Veřejná zakázka: Sanatorium Pálava

Věc: Pokyn k variaci

Pokyn k Variaci č. 3: Protiradonové opatření

Vyhláška č. 422/2016 Sb. *Vyhláška o radiační ochraně a zabezpečení radionuklidového zdroje*

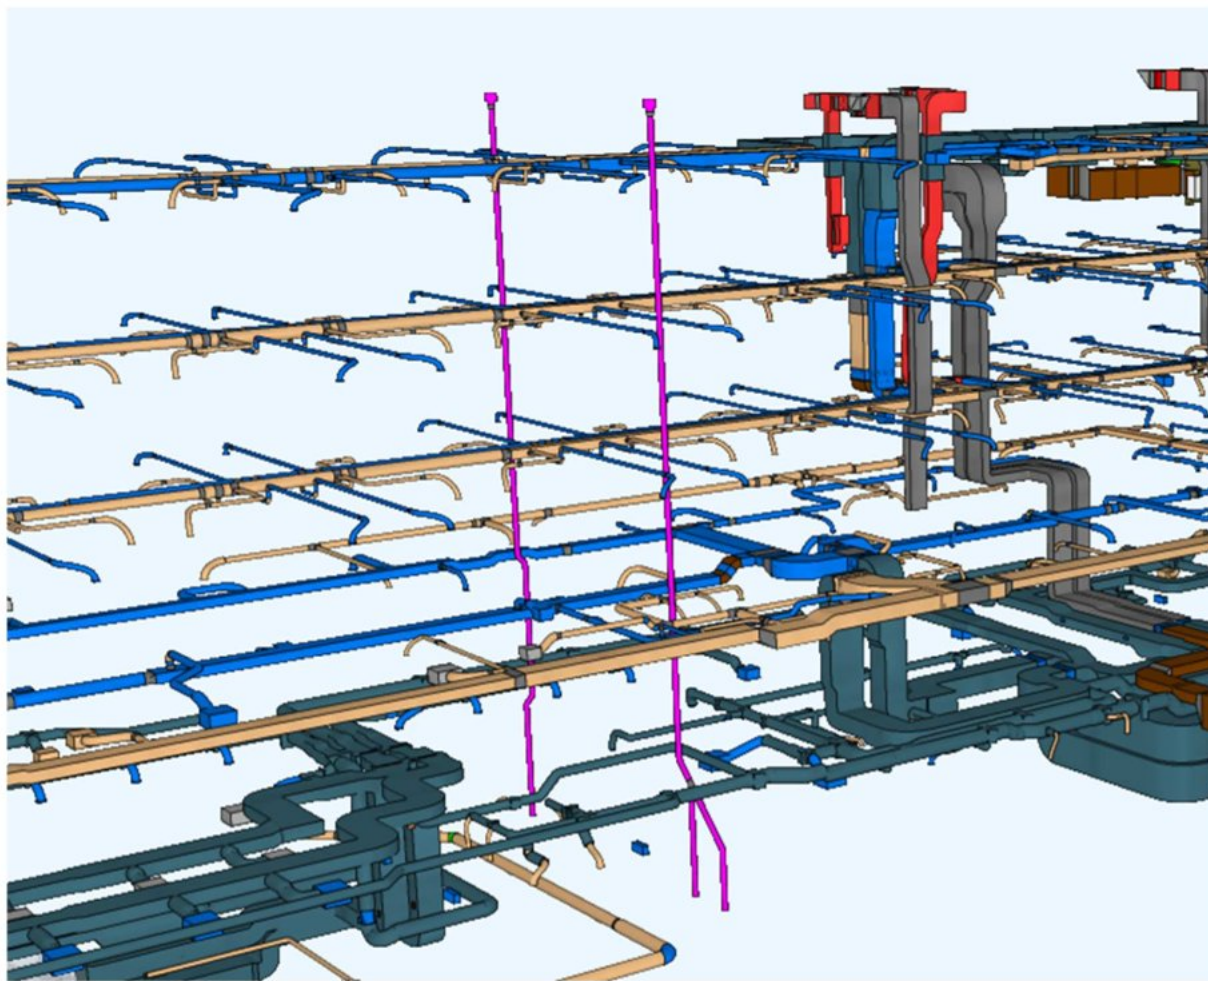
Příslušná vyhláška:
